Ab April 2014 liefern wir alle ZVA Slimline 2 und ZVA Slimline 2 GR Zapfventile mit der **Einheitsventil-Baugruppe EA 055** aus.

**Einheitsventil-Baugruppe
EA 055**

für alle ZVA Slimline 2 und Slimline 2 GR Zapfventile

Alte Versionen:

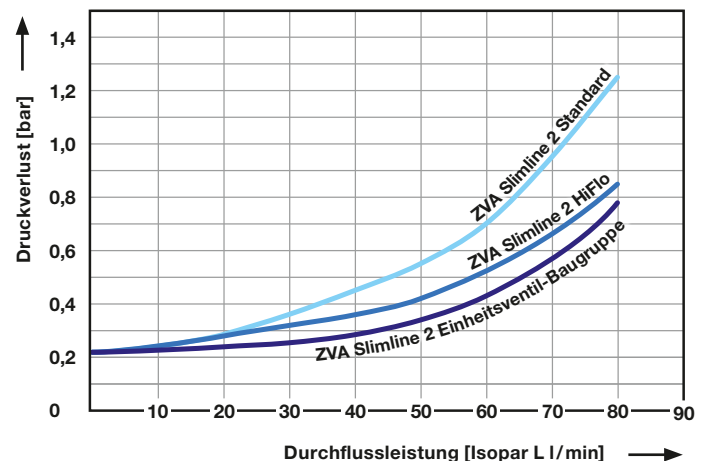
Falls gewünscht, liefern wir auch die Ersatzteile der bisherigen Versionen weiter. Dabei ist zu beachten, dass Einzelteile nicht vermischt werden dürfen, um Fehlfunktionen des Zapfventils zu vermeiden.

für ZVA Slimline 2/
ZVA Slimline 2 GR

für ZVA Slimline 2 HiFlo

Einheitsventil-Baugruppe EA 055 und EA 055 HT *)

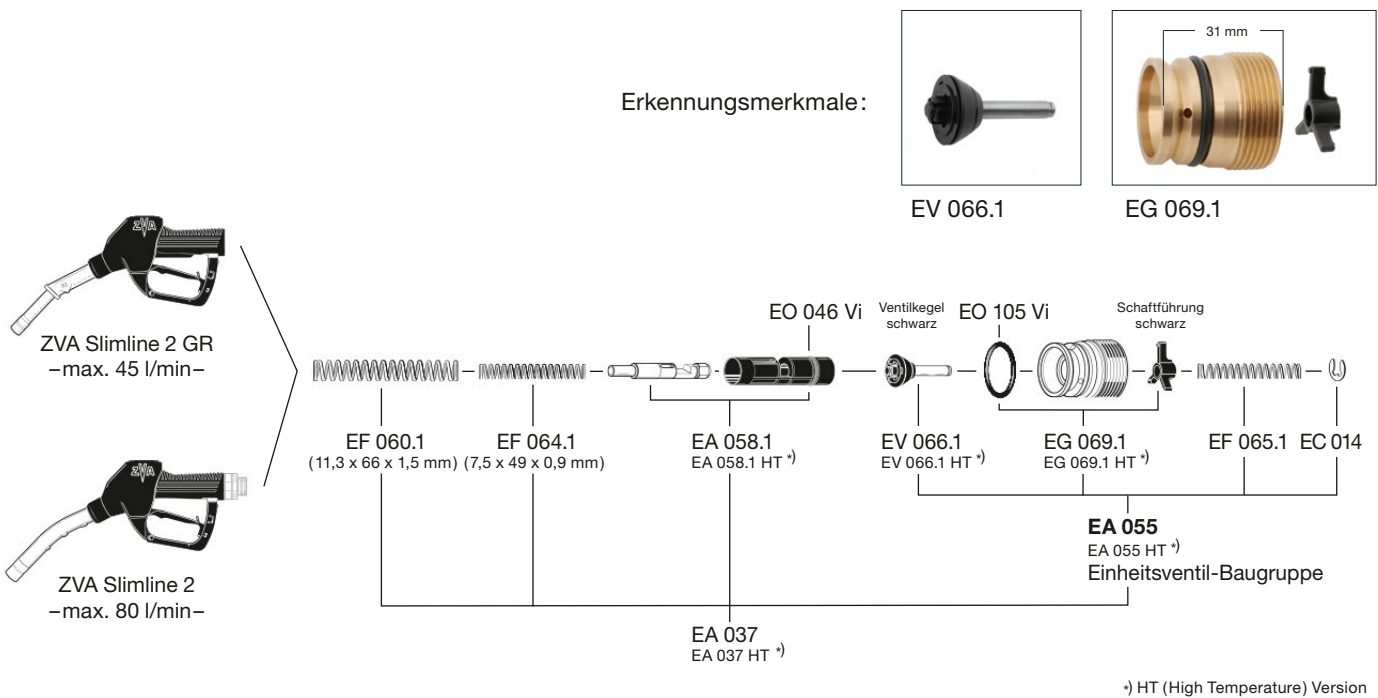
- maximale Durchflussleistung von 80 l/min. für ZVA Slimline 2, verringerter Druckverlust
- gleichbleibend geringe Schalthebelkraft für alle ZVA Slimline 2 und ZVA Slimline 2 GR
- Reduzierung der Zapfventil- und Ersatzteil-Varianten für vereinfachte Bestellung, Lagerhaltung und Reparatur

Leistungsvergleich

Wir empfehlen bei Reparaturen der betroffenen Teile nur die neue Einheitsventil-Baugruppe und die zugehörigen Federn (EF 060.1, EF 064.1) zu nutzen. Die Komponenten sind voll rückwärts-kompatibel für ZVA 2.

Falls gewünscht, liefern wir auch die Ersatzteile der alten Versionen weiter, siehe unten. Dabei ist zu beachten, dass Einzelteile nicht vermischt werden dürfen, um Fehlfunktionen des Zapfventils zu vermeiden (Ausnahme: die aktuellen Komponenten EF 064.1 und EA 058.1 sind rückwärtskompatibel).
